レベル1PRAモデルの適切性確認 の状況について

令和5年8月28日

原子力規制庁
検査監督総括課

デジタル中央制御盤の全景と画面例

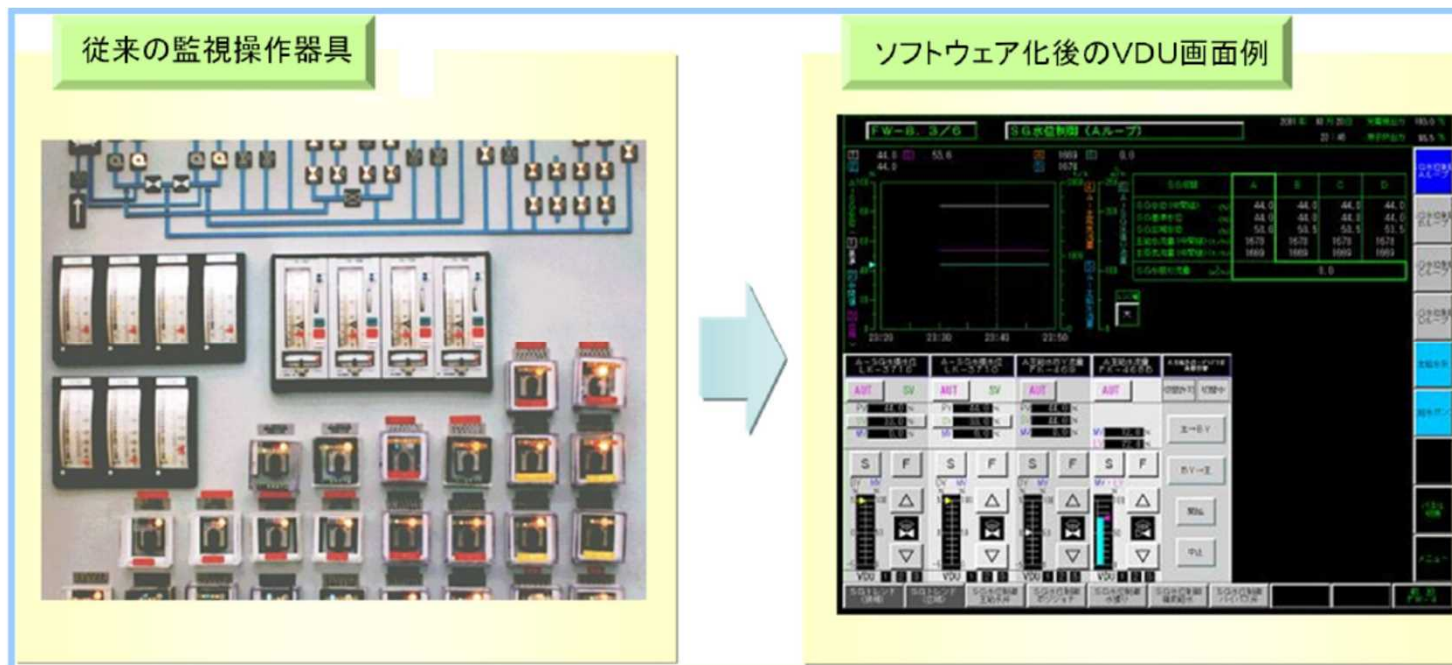
- (1) 美浜3号機及び高浜1／2号機は、1970年代中頃に営業運転を開始⁴した3
ループプラントであり、設計や運用に類似点が多いため、まとめて確認を行っ
た。
- (2) 現時点では、原子力規制検査で使用する上で支障となるような大きな課題は
見受けられない。
- (3) 適切性確認済3ループプラントとのモデルの差異は表1に示すとおりである。
- (4) 主な要修正箇所案は、表2のとおり、不確実さ解析及び感度解析(高浜1/2
号機のみ)を除き、いずれも過去9基の適切性確認作業の中で確認された項
目である。
- (5) 中長期的な改善箇所案は、表3のとおり、過去9基の適切性確認作業の中で
確認された項目に加え、タッチパネル方式のデジタル制御盤の人的過誤の評
価値の整備を新たに追加することを検討中。

大破断LOCAのイベントツリー

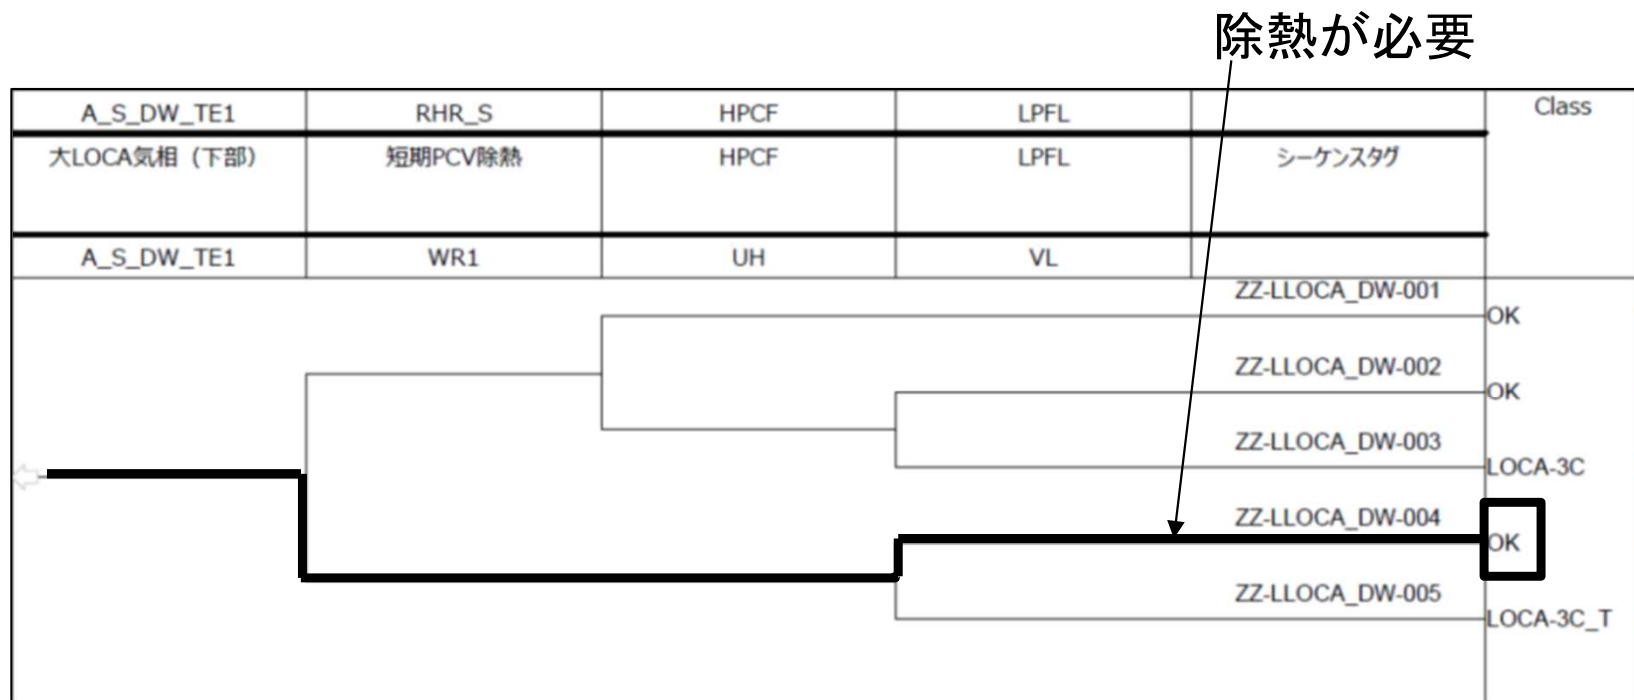
項目	内容
大破断LOCAのモデル	大破断LOCAでは、格納容器除熱が炉心損傷防止に必須であるが、大破断LOCAのイベントツリーの中には、この除熱がモデル化されていなかった。
代替制御棒挿入機能のフォールトツリー	A系の排気弁の故障のフォールトツリーにB系の論理回路故障やB系の入力信号故障が入っていた。現在は、修正済みである。
